ID de l'action corrective AX031/20/S

## Informations de sécurité (CSI) relatives à une action corrective sur site :

**Objet : Informations de sécurité concernant la réparation du générateur radiologique avec unité de stockage d'énergie (ESU) intégrée qui fait partie de certains systèmes Cios Spin et Cios Alpha.**

### **Avis de produit (Field Safety Corrective Action AX 032-20-S)**

figure 1 : exemple de chariot porte-moniteur raccordé à la prise X10 de l'unité principale (arceau) par le câble principal

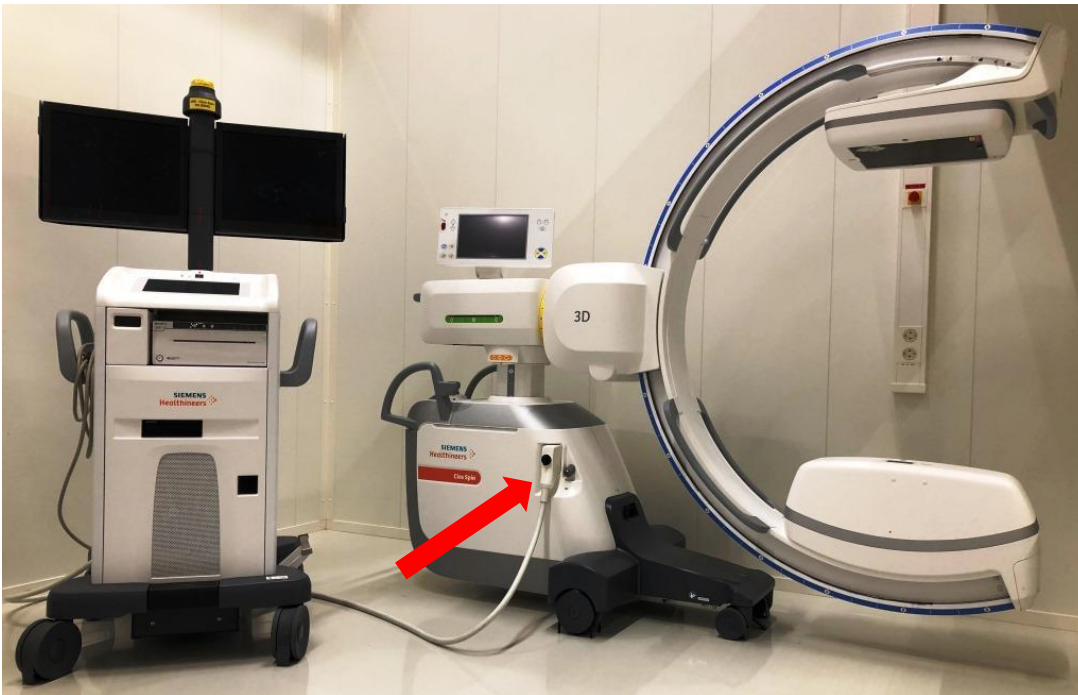
Pendant le fonctionnement du système Cios, le chariot porte-moniteur du système Cios est relié électriquement à l'unité principale (arceau) Cios par un câble principal. Le câble principal peut être branché ou débranché de la prise X10 de l'unité principale (arceau) à tout moment durant la session clinique (voir figures 1 et 2). Si le système affiche le message d'erreur "**Err 16305 / 80: Acquitter erreur. Répéter fonction**" (Confirm this error and repeat your last action), le fait de débrancher le câble principal peut générer une tension électrique dangereuse (jusqu'à 125 V CC) au niveau de la prise X10, risquant de causer un choc électrique si l'utilisateur ou une autre personne touche les broches de contact de la prise X10. Les broches de contact de la prise X10 sont accessibles lorsque le câble principal est débranché de la prise X10 (voir figures 2 et 3).

Il n'y a pas d'incidence sur le fonctionnement du système, mais le problème représente un danger pour la santé et la vie de l'utilisateur ou d'autres personnes en raison du risque de choc électrique décrit ci-dessus lorsque le câble principal est débranché et que l'utilisateur ou une autre personne touche les broches de contact de la prise X10.

Le problème a été décelé lors d'examens de suivi en lien avec un dysfonctionnement du générateur ayant déjà fait l'objet d'une investigation auparavant (AX027/20/S). La cause du problème est un vice de conception dans un composant du générateur.

Tant que la mise à jour du matériel AX031/20/S n'a pas été installée, nous déconseillons vivement de débrancher l'unité principale du chariot porte-moniteur lorsque le système affiche le message d'erreur système suivant : "Err 16305 / 80: Acquitter erreur. Répéter fonction" (Confirm this error and repeat your last action).

Un technicien de maintenance réparera le générateur du système concerné en ajoutant un composant matériel de nouvelle conception.
